RAPPORT N° 1054076

**RAPPORT DE CONTRÔLE D'UNE INSTALLATION ÉLECTRIQUE DOMESTIQUE
À BASSE ET À TRÈS BASSE TENSION**

Adresse de l'installation électrique faisant l'objet de la visite : Rue Saint Lambert, 62 – 1200 Bruxelles

Tableau électrique principal

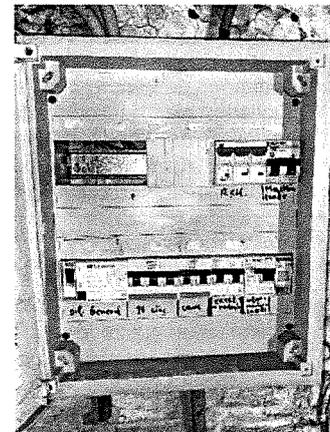
- 2005** : La tension d'alimentation doit être indiquée clairement de manière apparente sur chaque tableau de répartition et de manœuvre (sous-section 3.1.3.3).
- 2006** : Pictogramme d'avertissement contre les dangers électriques à placer
- 2014** : Risque de contacts directs avec des pièces nues sous tension : obturer les ouvertures non utilisées du tableau ou du coffret
- 2017** : La pose des conducteurs dans le tableau électrique n'a pas été exécutée selon les règles de l'art
- 2019** : Les connexions pour jonctions, raccordements ou dérivations doivent être exécutées conformément aux règles de l'art dans des tableaux de répartition et de manœuvre (sous-section 5.2.6.1)

2103 : Tous les appareils de coupure et les dispositifs de protection des circuits principaux doivent être repérés de manière claire et visible par un affichage individuel qui permet l'identification des circuits
